N/Réf. : **BXL22879_699_PU**
Gest. : **GM**
V/Réf. : **F/740/2022**
Corr: **W. VAN ASCH**
NOVA : **04/XFD/1848061**

BRUXELLES. Avenue Franklin Roosevelt, 59
(= ZP des biens situés 86 et 90, avenue Fr. Roosevelt, classés
comme monument)
PERMIS D'URBANISME : démolir la construction existante
(logement unifamilial) et reconstruire un nouvel immeuble
comprenant 7 unités de logement et un parking souterrain

Avis de la CRMS

Localisation du projet (© Brugis, ©Streetview), villa existante concernée par la démolition (photo jointe à la demande)

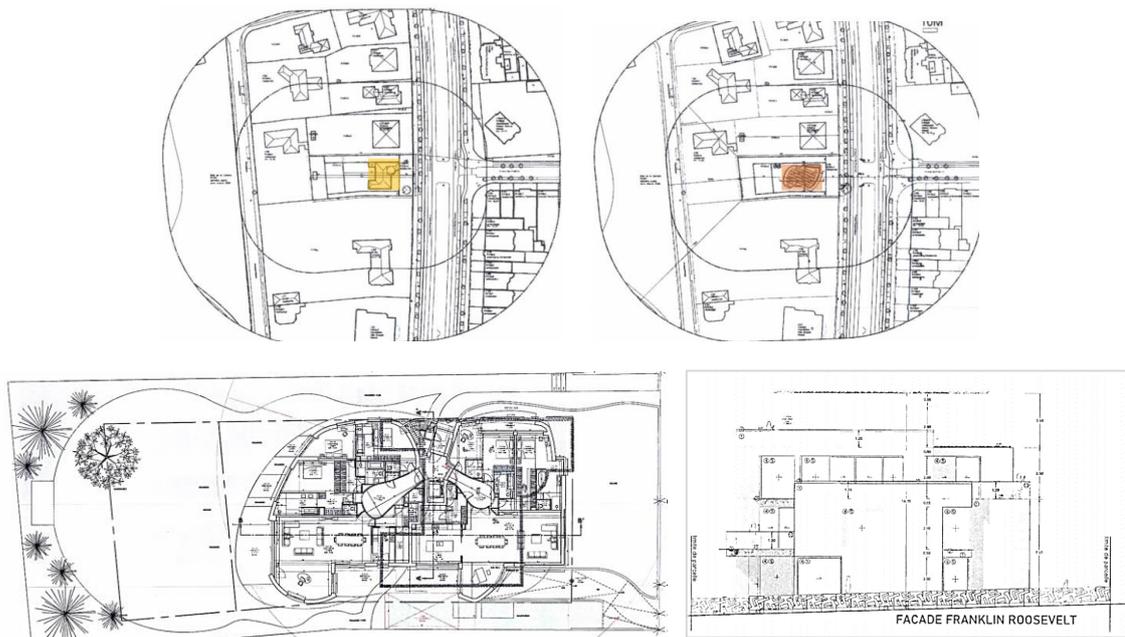
La CRMS rend un ***avis défavorable*** sur la nouvelle construction projetée à cet endroit. Bien que la villa existante ne présente pas un grand intérêt architectural ¹, son remplacement par un immeuble de plusieurs appartements, avec parking souterrain et jardin commun, serait incompatible avec les caractéristiques du paysage urbain dans lequel il s'inscrit.

Par son emprise au sol, sa volumétrie et sa nouvelle articulation avec la zone de recul, la construction projetée aurait un impact négatif sur les perspectives vers et depuis les biens classés situés à proximité. La typologie de l'immeuble et son écriture architecturale s'intégrera difficilement aux caractéristiques paysagères et urbanistiques de l'avenue Franklin Roosevelt appartenant au quartier Solbosch, qui compte parmi les artères les plus prestigieuses de la Région.

constitue encore aujourd'hui un instrument urbanistique pertinent pour évaluer les demandes de permis, et que l'opération risque de faire jurisprudence pour d'autres parcelles de l'avenue, la CRMS est défavorable au parti du projet immobilier et demande que toute nouvelle construction envisagée à cet endroit soit mieux intégrée aux caractéristiques de l'avenue, tant pour ce qui concerne le programme, que l'expression architecturale ainsi que le traitement des zones plantées.

Sur ce point, la Commission rappelle que les abords des villas jouaient dès l'origine un rôle important en tant que liaison entre l'avenue et le bois de la Cambre située à l'arrière des propriétés. Elle insiste sur l'importance de conserver cette coulée verte et de prévoir un aménagement paysager de qualité, ce qui n'est pas le cas dans le projet qui augmente l'impact sur les zones non construites et porte atteinte à la qualité de la zone de recule et du jardin qui s'étend à l'arrière de la villa.
